# 島根原子力発電所 2 号炉 重大事故等対策の有効性評価

## (コメント回答)

令和 2 年 6 月  
中国電力株式会社

## <審査会合での指摘事項に対する回答>

図5-1 原子炉格納容器の評価部位

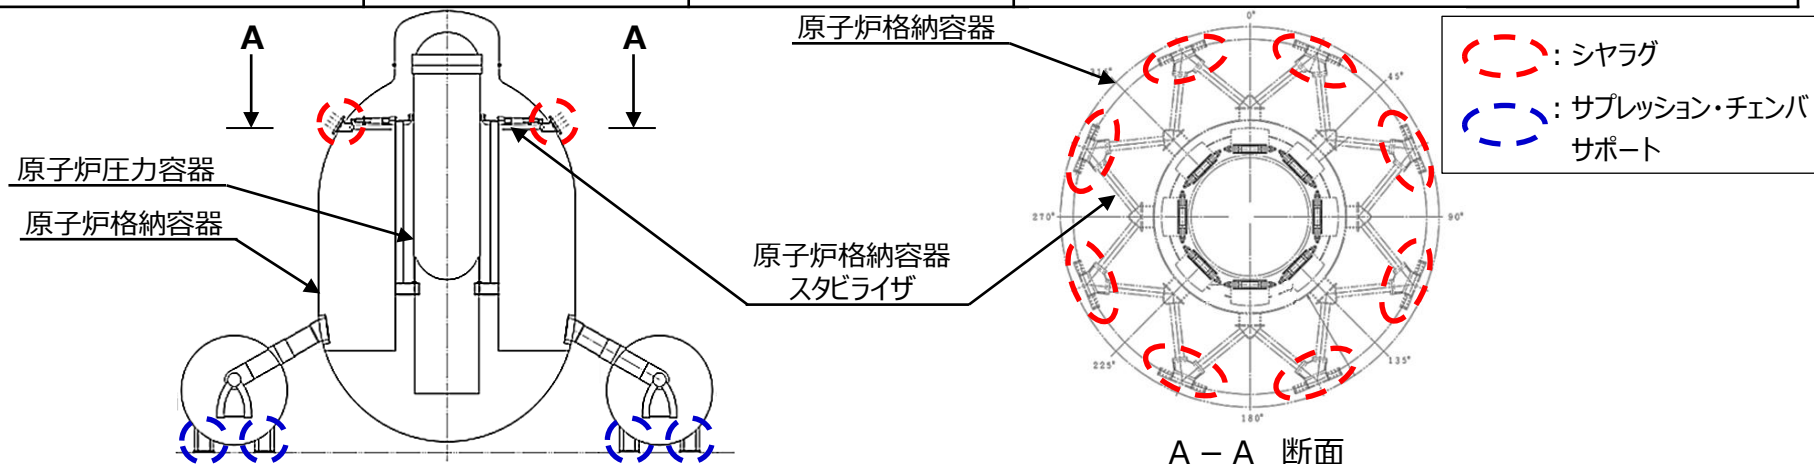
- 指摘事項（第713回審査会合（令和元年5月9日）シーケンス選定）  
フラジリティ評価の手法変更と評価対象機器リストの変更（対象設備の削除，評価部位の変更）との関係について，体系立てて説明すること。
- 回答  
機器リストにおいて追加又は削除した機器及び評価部位を変更した機器について，以下に地震PRAにおけるフラジリティ評価の見直し内容を示す。
  - 機器リストに追加した機器  
逃がし安全弁窒素ガス供給系空気作動弁（グローブ）については，長期的な逃がし安全弁への窒素供給確保のため新たに追加している。
  - 機器リストから削除した機器  
燃料支持金具は，炉心支持板と共に機能するものであり評価においては炉心支持板のフラジリティで代表されること，また低圧炉心スプレイ系機器は除熱機能も有する残留熱除去系に完全依存であり，本評価においてはこれらのフラジリティを考慮していないためリストから削除している。

機器	評価部位		変更内容
	変更前	変更後	
原子炉格納容器	ベースプレート (サプレッション・チェンバ サポート)	シヤラグ (R P V支持構造)	サプレッション・チェンバ損傷は炉心損傷直結事象ではなく水源機能喪失として緩和系にてモデル化したことにより、原子炉格納容器についてはRPV支持機能として評価対象とする機器をサプレッション・チェンバサポートからシヤラグに見直した。
制御棒駆動機構ハウジング レストレントビーム	フランジボルト	一般部	フランジボルトの決定論評価における保守性の見直しにより、最弱部位となる一般部を評価対象とした。
逃がし安全弁 窒素ガス供給系配管	サポート	配管本体	決定論評価において裕度の小さい他の系統の配管の脆弱性評価結果で代表していたが、当該配管の脆弱性を個別に適用することにより保守性を見直した。

図7-1 配管系終局試験

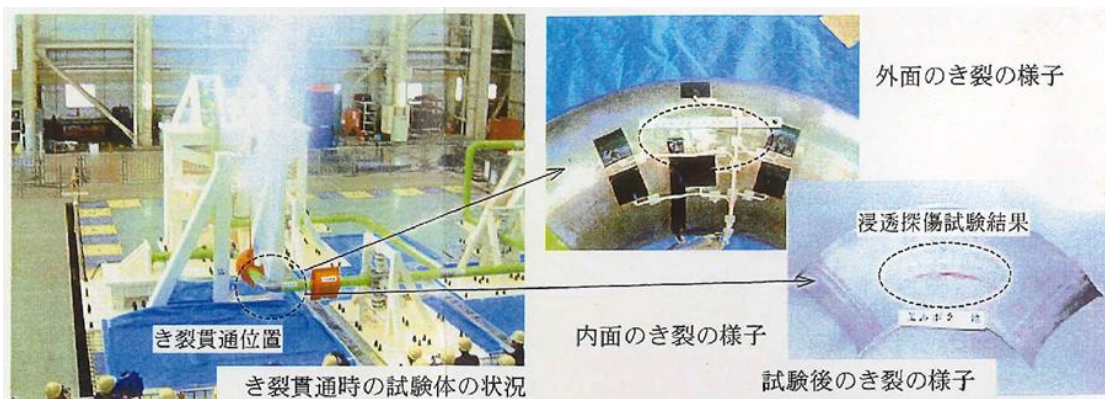
- 指摘事項（第713回審査会合（令和元年5月9日）シーケンス選定）  
許容限界と疲労評価に基づく安全余裕について、耐震設計上の方針も踏まえて考え方を説明すること。
- 回答
  - 配管系終局強度試験<sup>[1]</sup>において以下の結果が得られているため、フラジリティ評価に用いる現行の配管系の設計手法は、応力評価に対して十分な余裕を有しており、実機配管系における地震時の損傷は疲労によるものであると考えられる。
    - ・試験体の発生応力が許容応力に達する入力地震レベル及びこの1.5～4倍以上となる入力地震レベルでの加振試験を実施した結果、配管の崩壊現象や破損による内部水の漏えいは生じておらず、許容応力を用いた現行の設計手法が保守的な手法であることが確認されている。
    - ・1回の地震波加振では損傷が確認されず、加振試験を繰返し行った結果、エルボでき裂貫通による内部水の漏えいが生じ、ラチェット変形を含む低サイクル疲労による破損限界が確認された（図7-1参照）。

図8-2 原子炉再循環系配管の各評価点応力分布

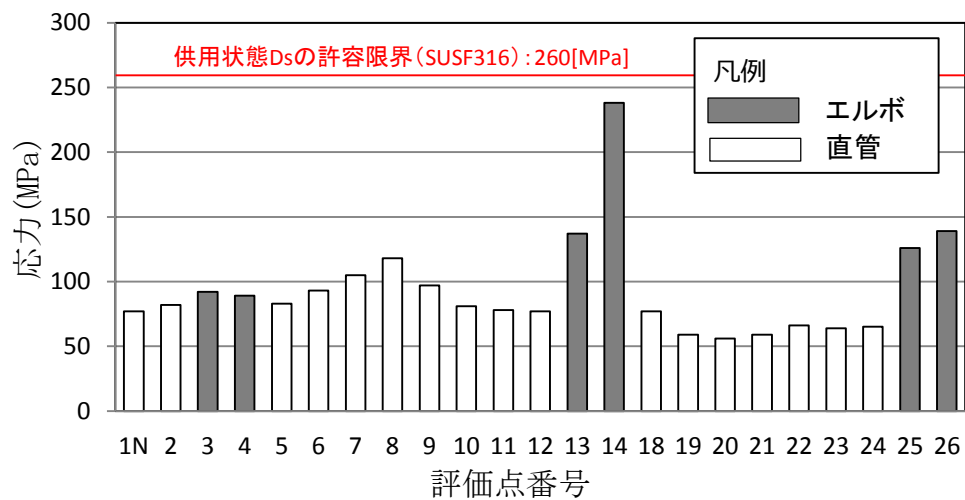
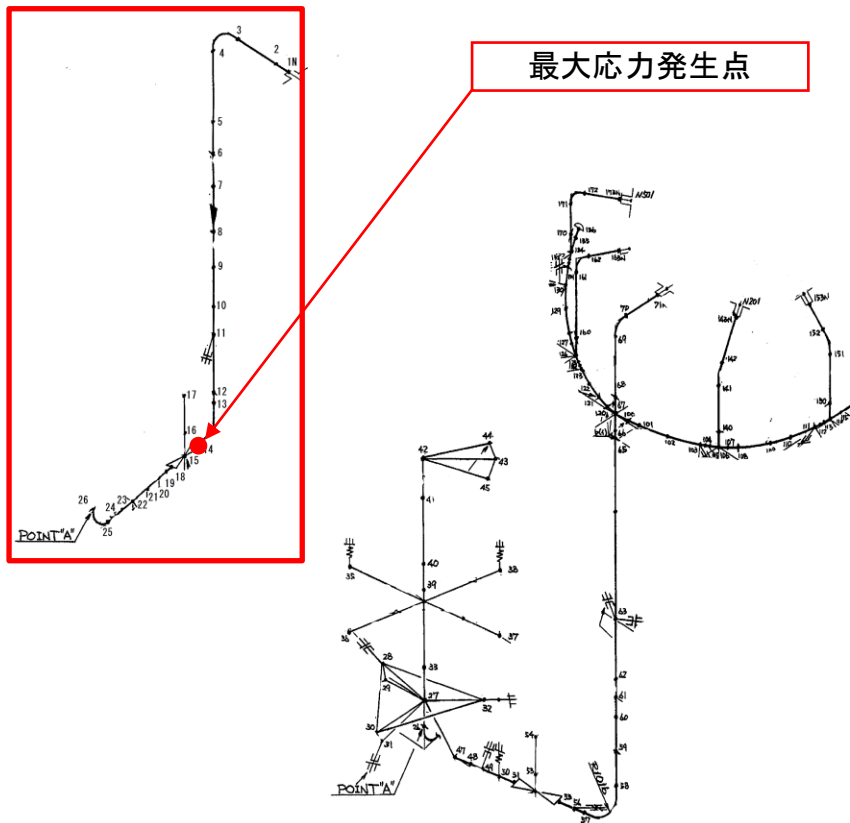
- 指摘事項（第713回審査会合（令和元年5月9日）シーケンス選定）  
試験の配管モデルの限界値がフラジリティ評価に適用できるとする考え方について説明すること。
- 回答  
以下の理由により、配管系終局強度試験<sup>[1]</sup>の試験結果について、島根2号炉の配管系に適用可能であると考える。
  - 島根2号炉の配管系の応力評価について、現行の設計手法における許容応力は保守的であることを試験により確認している。
  - 試験体に対し、耐震評価上厳しい条件（加振方向、入力波の周波数成分）の加振を行っている。
  - 試験体は一般的な配管の構成要素（直管、エルボ、ティ等）が模擬されている。
  - 試験では最大応力発生箇所であるエルボにおいて疲労損傷が生じている。実機配管においても試験と同様にエルボにおける発生応力が他の箇所に対して大きくなる結果が得られており（図8-1及び図8-2参照）、実機配管においても試験体と同様にエルボの疲労損傷が生じるものと考えられる。

図9-1 EL20m津波による敷地内浸水深分布

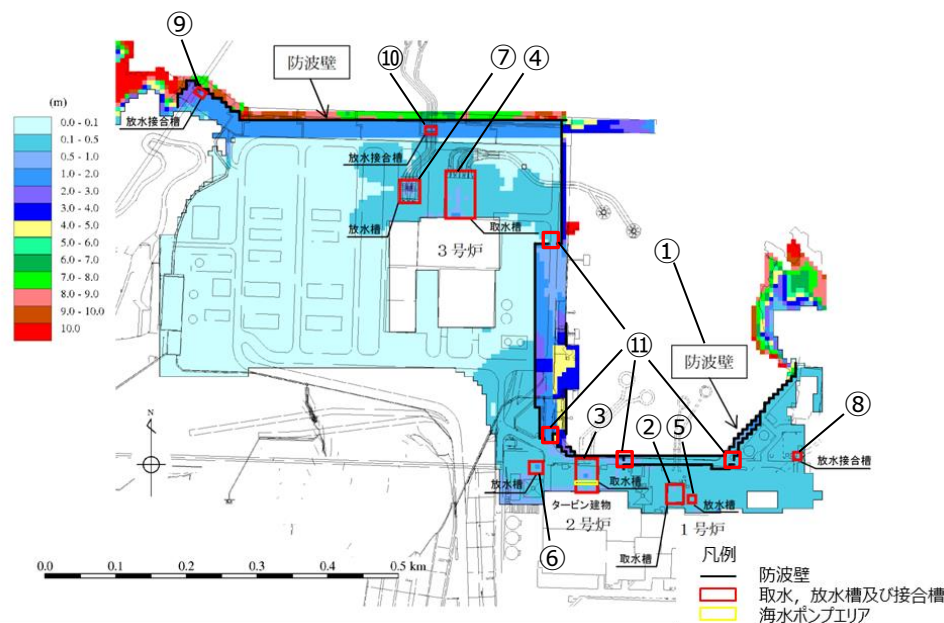
- 指摘事項（第713回審査会合（令和元年5月9日）シーケンス選定）  
EL20m津波による敷地浸水量評価解析で1号機や3号機側からの浸水量が少ないこと、津波の回り込みに対する考え方を説明すること。（2号炉タービン建物への浸水量に主に寄与する浸水経路の考え方について）

上記浸水解析は①～⑪の浸水経路全てを考慮したものであり、排水路等から敷地外への流出は考慮していない。津波の回り込みについて、3号炉南側では浸水水位が低く、2号炉側への回り込みはなく、また1号炉側は2号炉側に比べ浸水量は少なく、浸水水位も低いため、2号炉側への回り込みはないため、タービン建物を介した原子炉建物への浸水を評価するためのタービン建物への浸水量は、タービン建物の海側前面における浸水量に主に寄与する浸水経路となる①、③、⑥、⑪からの浸水が全て流入すると仮定した。

図242-1 GOTHIC解析によるノード分割図

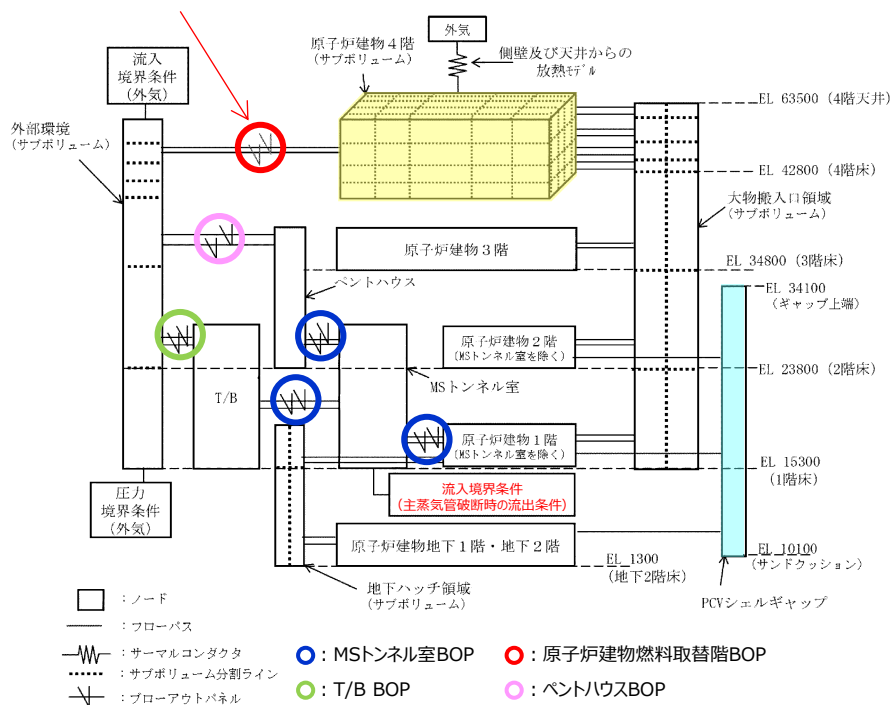
- 指摘事項（第790回審査会合（令和元年10月31日）ISLOCA）  
解析条件（破断箇所の隔離時間）の見直しについて、ブローアウトパネルの流路面積の設定の考え方について整理して説明すること。また、既設ブローアウトパネルを減らすことによる他の解析への影響についても示すこと。

- 主蒸気管破断事故時における原子炉格納容器（PCV）外側（図242-1の水色部分）に作用する圧力変化及び原子炉建物4階（図242-1の黄色部分）における圧力変化の解析に用いたノード分割図を図242-1に示す。
- 建設時条件である原子炉建物燃料取替階BOPの開口面積3個分の場合（解析ケース1）と、原子炉建物燃料取替階BOPの開口面積を1.5個分に減らした場合（解析ケース2）で解析を行い、原子炉建物燃料取替階BOPの開口面積を減らす事によるPCV外圧の影響を確認する。

図243-1 BOP断面図

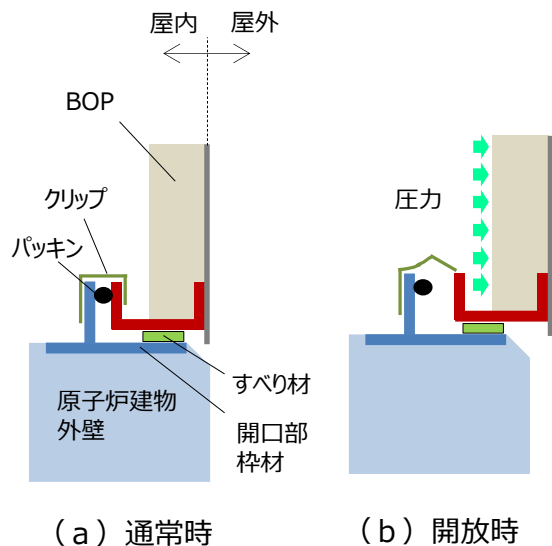
- 指摘事項 (第790回審査会合 (令和元年10月31日) ISLOCA)  
ブローアウトパネル開放の信頼性について定量的に説明すること。
- 回答

原子炉建物燃料取替階ブローアウトパネル (BOP) はクリップにより原子炉建物外壁に設置されており、事故時に原子炉棟内の圧力が上昇した際にBOPが押し出されることにより開放する (図243-1)。原子炉建物4階 (燃料取替階) に設置する2個の原子炉建物燃料取替階ブローアウトパネル (BOP) と原子炉建物4階 (燃料取替階) より下階からの圧力伝播箇所である大物搬入口との位置関係を図243-2に示す。圧力は音速で伝播し、大物搬入口とBOPの最短距離は約26m、最長距離は約40mである。圧力到達の時間差は約0.04秒であることから、BOPは同時に開放するものと判断する。

図252-1 サプレッション・プール水温度  
(長期TB：RCICの水源をCSTとした場合)

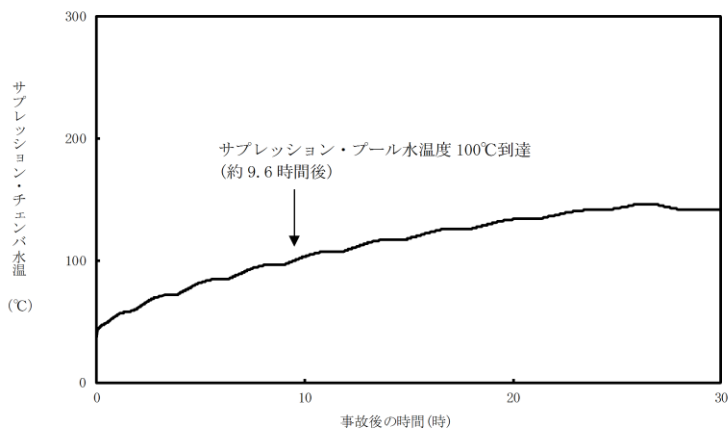
- 指摘事項 (第803回審査会合 (令和元年11月28日) 炉心損傷防止コメント回答)  
RCICの第一水源をCSTからS/Pへ変更する理由について、水位設定値を変えた場合のCSTの水量とCSTを水源とした場合の影響評価の関係を説明すること。
- 回答  
以下の理由から復水貯蔵タンク (CST) の第一水源としての有用性が低下することとなり、CST等の破損による溢水時の水源切替失敗のリスクも踏まえた上で、第一水源はサプレッション・チェンバ (S/C) が適当であると判断した。
  - 原子炉隔離時冷却系 (RCIC) の水源をCSTとした場合の解析結果において、水位設定値の変更前に使用できる最低水量800m<sup>3</sup>では約30時間の注水が可能であるが、水位設定値の変更後に使用できる最低水量360m<sup>3</sup>では約10時間に短縮される。
  - 同評価におけるS/C水温の100℃到達時間は、図252-1のとおり約9.6時間後のため、約10時間分の容量では、S/C水温の100℃到達とほぼ同時にCSTが水源として使用できなくなり、RCICは注水継続できず低圧注水に移行することとなる。

図253-1 原子炉水位（シュラウド内水位）の推移

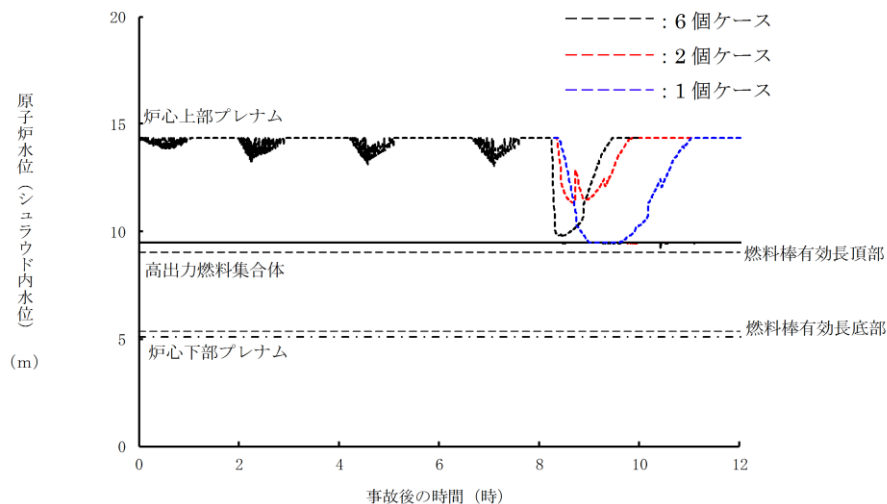
- 指摘事項（第803回審査会合（令和元年11月28日）炉心損傷防止コメント回答）  
逃がし安全弁の解析条件としてTB，TWシーケンスで最も厳しい逃がし安全弁2弁開で評価するとしていたことを踏まえ，2弁開の条件での影響についても説明すること。
- 回答
  - 長期TBシナリオにおいて，急速減圧を実施する際の逃がし安全弁の個数による感度を確認した結果を図253-1及び図253-2に示す。
  - 急速減圧を実施する際の逃がし安全弁の個数が6個の場合は2個の場合と比べて，原子炉冷却材の流出流量が大きくなり原子炉水位の低下が早くなるものの，原子炉圧力の低下が早く，低圧原子炉代替注水系（可搬型）の注水開始時間が早まることにより原子炉水位の回復が早くなっている。
  - よって使用する逃がし安全弁の個数が少なくなるほど，注水が開始されるタイミングが遅れ，水位回復が遅れる結果となるが，有効性評価は最適評価であることを踏まえ，6個での原子炉減圧操作を条件とし解析を行い，各判断項目を満足することを確認している。

図254-1 原子炉建物ノード分割モデル

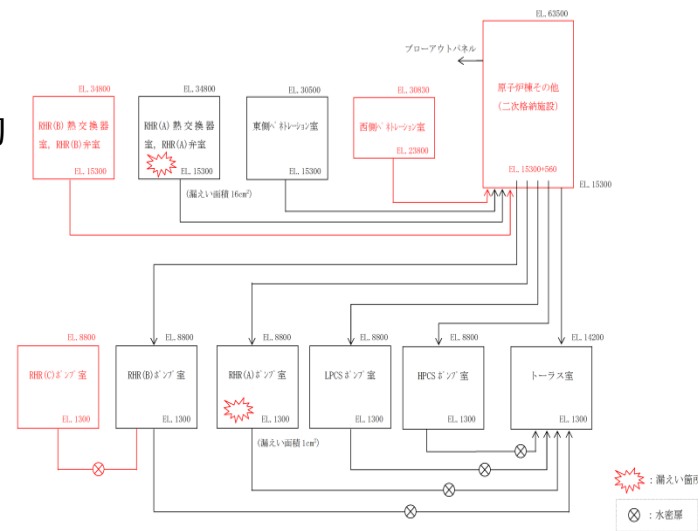
- 指摘事項（第803回審査会合（令和元年11月28日）炉心損傷防止コメント回答）  
ISLOCA発生の評価条件として、操作場所及びアクセスルートに対し、蒸気や漏えい水の回り込みの影響について、定性的説明ではなく、系統ごとに漏えいの発生箇所とエレベーションも含め図面等を用いて定量的に説明すること。  
また、ISLOCA検知手段として、検知設備の設置状況や検知性能を踏まえた検知手段の成立性を示すとともに、温度検知器とエリアモニタがないエリアについての漏えい検知、ISLOCAの総合的な判断とは具体的に何をやるのか手順を説明すること。
- 回答  
【ISLOCA発生時の原子炉建物原子炉棟内環境評価について】
  - 有効性評価で想定した以外の系統におけるISLOCA発生時の環境評価を実施するため、一部解析モデルを見直した。（図254-1の朱記部分）なお、R/B大物搬入口の耐震対策に伴う影響（二次格納施設の範囲の縮小）も考慮した。
  - 見直し後のモデルを用いて、各系統（ISLOCA発生確率の高いA、B、C - 残留熱除去系及び低圧炉心スプレイ系）でISLOCAが発生した場合の原子炉建物原子炉棟内の環境（雰囲気温度、湿度、圧力及び溢水による影響）を評価し、この結果から何れのケースにおいても、操作場所及びアクセスルートに対して蒸気や漏えい水の回り込みの影響がないことを確認した。以下、代表2ケースを示す。

- ✓ モデル見直し後において、事象発生から現場隔離操作の完了時間（10時間）までの原子炉冷却材の漏えい量は約600m<sup>3</sup>となり、モデル見直し前の評価結果から変更はない。
- ✓ 図254-2及び図254-3に示すとおり、隔離操作が必要な注水弁（MV222-5A）は原子炉建物中1階（EL19.0m）の床面上に設置されているため溢水影響はなく、また隔離操作場所へは溢水影響のない2階（EL23.8m）からアクセスするため、操作場所へのアクセス性及び操作性への影響はない。

図256-1 下部プレナム部ボイド率の推移（ベース解析）

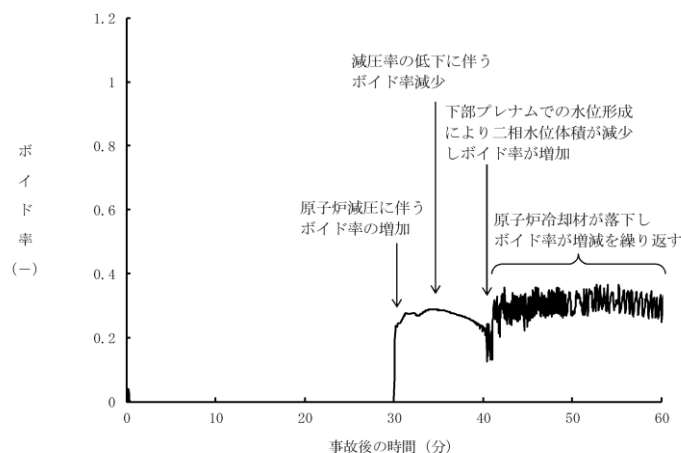
- 指摘事項（第803回審査会合（令和元年11月28日）炉心損傷防止コメント回答）  
急速減圧により下部プレナム部にCCFLによりボイドが形成されるが、ボイドが存在する期間（CCFLが継続する期間）及び燃料棒への影響について説明すること。
- 回答
  - TQUVのベース解析では、図256-1に示すとおり炉心下部プレナム部のボイドが存在し続ける（CCFLが継続する）結果となるため、CCFLモデルを外した感度解析を実施し、燃料被覆管温度に与える影響を確認した。
  - 感度解析の結果を図256-2に示す。下部プレナム部のボイド率は低下傾向となり、約54分後にボイド率はゼロとなる。ベース解析と比較して、炉心下部プレナム部に蓄積する水量が増加し炉心部の水量が減少するため、原子炉水位の上昇は遅れる結果となる。
  - このため、燃料被覆管温度については、表256-1に示すとおり感度解析の方が大きくなるが、判断基準である1,200℃を下回ることを確認した。

図257-1 原子炉水位計測原理 概要図

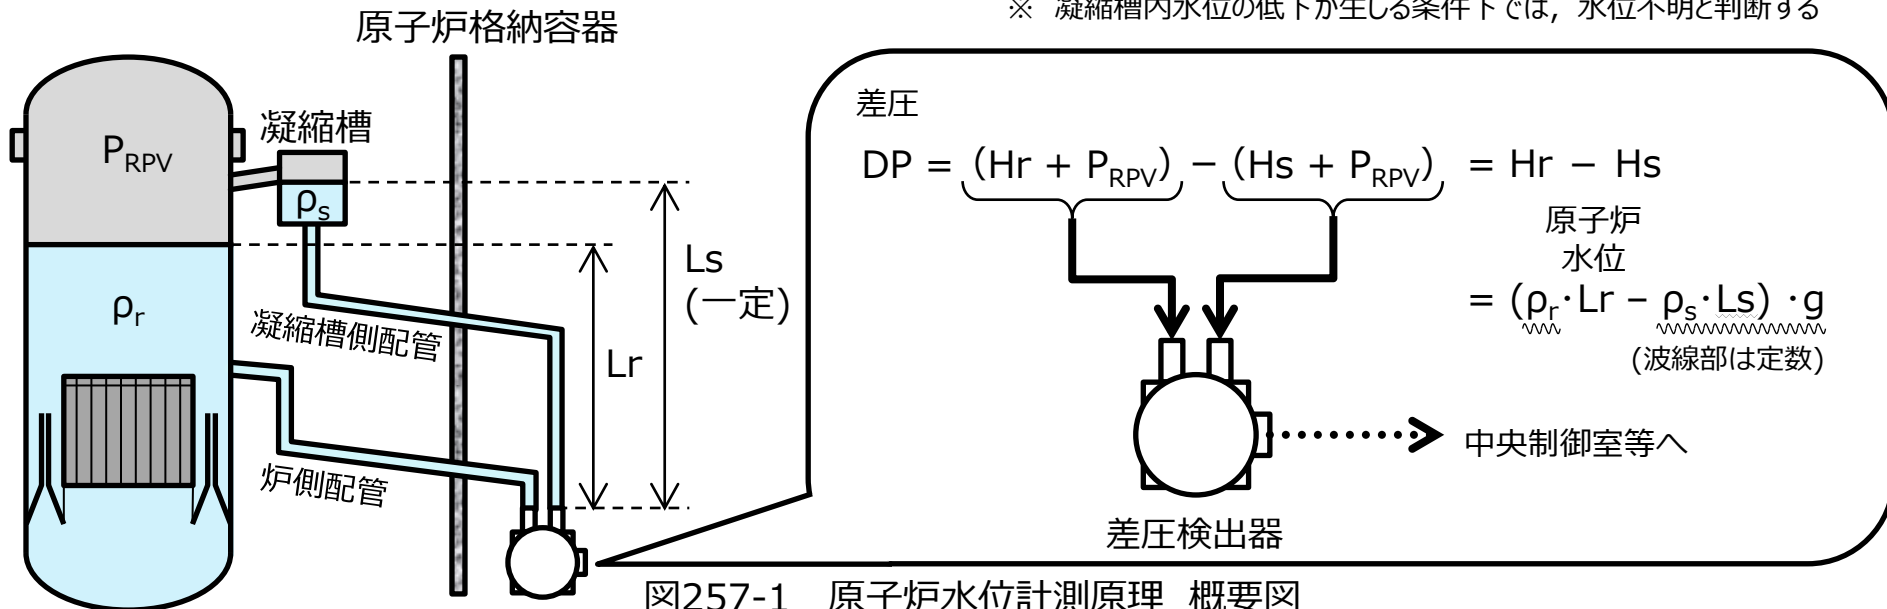
- 指摘事項（第803回審査会合（令和元年11月28日）炉心損傷防止コメント回答）  
原子炉水位計について、差圧から水位に直す時の換算式やMAAPの解析結果及び温度計の配置、型式等を含め基本的な内容を資料としてまとめ説明すること。

- 原子炉水位計は凝縮槽を原子炉圧力容器(RPV)の近傍に設置し、凝縮槽とRPVの液相に接続した計装配管により格納容器外へ圧力を導き、差圧(DP)を計測し中央制御室等では水位として監視している。
- 検出器には凝縮槽側とRPV側の水位(Lr, Ls)に応じた水頭圧(Hr, Hs)及び原子炉圧力(P<sub>RPV</sub>)が加わるが、差圧(DP)は原子炉圧力成分が相殺され水頭圧差(Hr - Hs)となる。
- 凝縮槽の水位(Ls)は常に一定※であるため、RPV側液相密度( $\rho_r$ )、凝縮槽側液相密度( $\rho_s$ )を校正条件として定めることで、差圧(DP)から原子炉水位(Lr)へ換算している。

図261-1 格納容器圧力の推移 (TQUV)

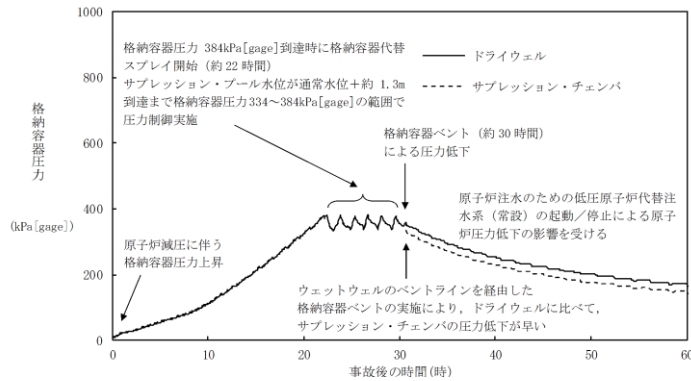
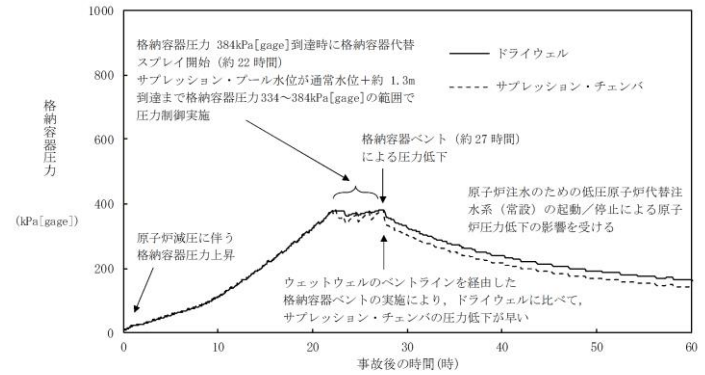
- 指摘事項（第838回審査会合（令和2年2月20日）ベント戦略）  
S/C雰囲気温度を実施基準としたS/Cスプレィの手順を整備していない理由について、S/Cスプレィによる効果等データを踏まえて説明すること。その際、事故シーケンスによっては、S/Cの方が高温・高圧になること、S/Cへ放射性物質の放出が行われることも考慮すること。  
また、仮にS/Cスプレィを実施する場合、低圧時にベント実施を判断することになるが、その場合のベント実施の考え方を説明すること。

- サプレッション・チェンバに格納容器スプレィを実施した場合の効果を確認することを目的に、炉内で発生する熱がサプレッション・チェンバ側に移行するシーケンスであるTQUVを一例として表261-1の条件を用いて感度解析を実施した。
- 表261-2に示すとおり、格納容器ベント時間は感度解析の方が早期となる。これは、サプレッション・チェンバにスプレィを実施した場合は、ドライウエル（ペDESTAL含む）内に水が溜まらないため、その分サプレッション・プール水位が上昇しやすいことが要因である。
- 図261-1及び図261-2に示すとおり、格納容器スプレィ実施後の格納容器圧力及び温度については、いずれにスプレィを実施した場合でも制御できており、格納容器冷却の効果に大きな差異はない。
- 以上より、TQUVの場合においても、格納容器ベント時間遅延の観点から、ドライウエルにスプレィを実施することが有効であることを確認した。

図263-1 ベント実施の判断フロー (抜粋)

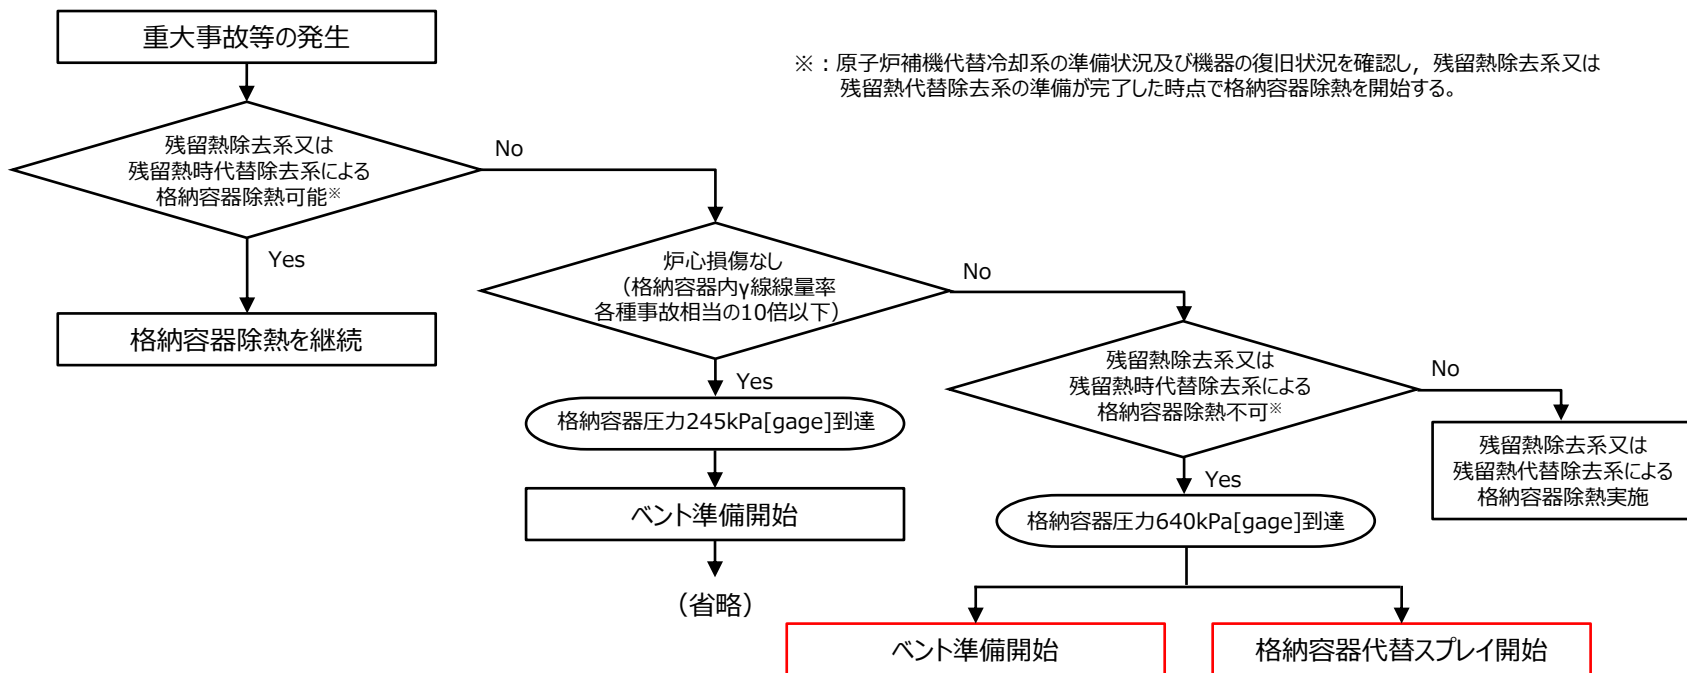
- 指摘事項 (第838回審査会合 (令和2年2月20日) ベント戦略)  
手順側のベント準備の判断フローについて、今回のベント戦略の変更を適切に反映するとともに炉心損傷有りの場合は「残留熱除去系又は残留熱代替除去系による格納容器除熱可能」の判断が2回出てくる理由、ベント準備と格納容器代替スプレイ開始の実施のタイミングについて説明すること。
- 回答
  - 重大事故等の事象進展及び原子炉補機代替冷却系の準備時間を考慮し、炉心損傷前後のそれぞれのタイミングで、残留熱除去系又は残留熱代替除去系による格納容器の除熱の可否を確認することとしている。なお、炉心損傷前後において残留熱除去系の復旧又は原子炉補機代替冷却系を用いた残留熱代替除去系の準備状況を適宜確認し、残留熱除去系又は残留熱代替除去系の運転が可能となった時点で格納容器除熱を開始する。
  - ベント準備開始と格納容器代替スプレイ開始の着手基準は、いずれも格納容器圧力640kPa[gage]到達であり、ベント準備開始 (運転員) 及び格納容器代替スプレイ開始 (復旧班要員) は並行して実施する。

図264-2 原子炉圧力容器への注水特性 (格納容器代替スプレイ120m<sup>3</sup>/h 同時注水時)

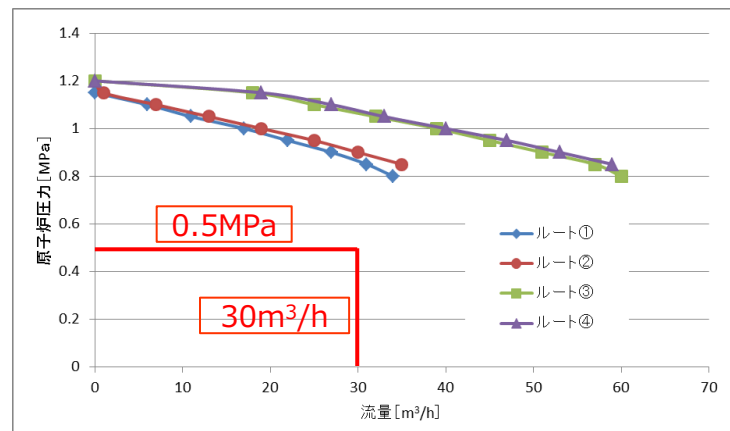
- 指摘事項 (第819回審査会合 (令和元年12月24日) 保管場所及びアクセスルート) 可搬型設備の必要台数について、有効性評価の審査を踏まえて整理すること。
- 回答
  - 有効性評価の全交流動力電源喪失のシナリオにおける大量送水車を使用した注水のうち、格納容器代替スプレイ系 (可搬型) による原子炉格納容器へのスプレイ及び低圧原子炉代替注水系 (可搬型) による原子炉圧力容器への注水を同時に行う場合が、大量送水車の使用上、最も厳しい条件となる。
  - 輪谷貯水槽 (西) を水源とし、格納容器代替スプレイ系 (可搬型) によるスプレイ及び低圧原子炉代替注水系 (可搬型) による注水を同時に行った場合の必要流量は、大量送水車 1 台にて確保可能であることを確認していることから、大量送水車の必要台数は 1 台としている。
  - なお、原子炉圧力容器及び原子炉格納容器との同時注水の要否を検討する必要がある系統として、燃料プールのスプレイ系があるが、燃料プールのスプレイ系の機能に期待している有効性評価 (想定事故 1 ※<sup>1</sup> 及び想定事故 2 ※<sup>2</sup>) においては、原子炉圧力容器の全燃料を燃料プールに移送した状態であることから、燃料プールのスプレイ系は原子炉圧力容器及び原子炉格納容器と同時注水を行うことはない。
